**CCR-VIA -- COMITATO DI COORDINAMENTO REGIONALE PER LA
VALUTAZIONE D'IMPATTO AMBIENTALE**

Giudizio n° 3166 del 27/02/2020

Oggetto Modifica potenzialità e migliore organizzazione del ciclo produttivo con modifica di impianti.

Valutazione di Impatto Ambientale.
Società Agricola Teramana

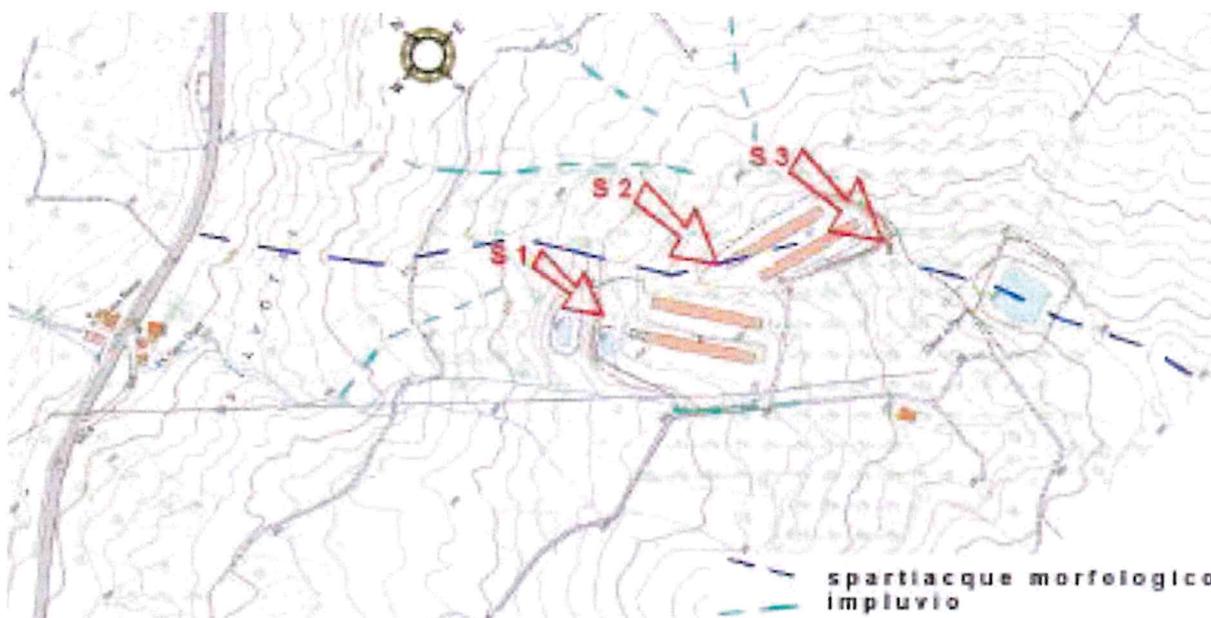
Dai dati sopra indicati, il tecnico afferma che nei punti (S1) e di monte (S3) non c'è circolazione idrica sotterranea; nel piezometro centrale, indicato con S2 invece, c'è apporto di acqua.

Stante la posizione morfologica in cui si pone, ed il contesto idro-geologico in cui è installato, il tecnico afferma che l'apporto di acqua è riconducibile alla regimazione delle acque meteoriche superficiali, che se ne convogliano una parte, anziché ad una circolazione idrica sotterranea, costituita da una falda freatica/artesiana.

Il tecnico affermando che l'ubicazione dei piezometri, disposti lungo lo spartiacque morfologico, è condizionato da questo contesto idrografico e trova riscontro nell'assenza di circolazione idrica in S1 e S3, rispettivamente a Valle ed a Monte dell'insediamento.

Il tecnico afferma che la presenza di acqua in S2, intermedio a questi, è da ricondurre all'accumulo nel piezometro di acqua meteorica, nel tratto inferiore, perforato in terreni impermeabili, proveniente dalla rete di sgrondo delle acque meteoriche.
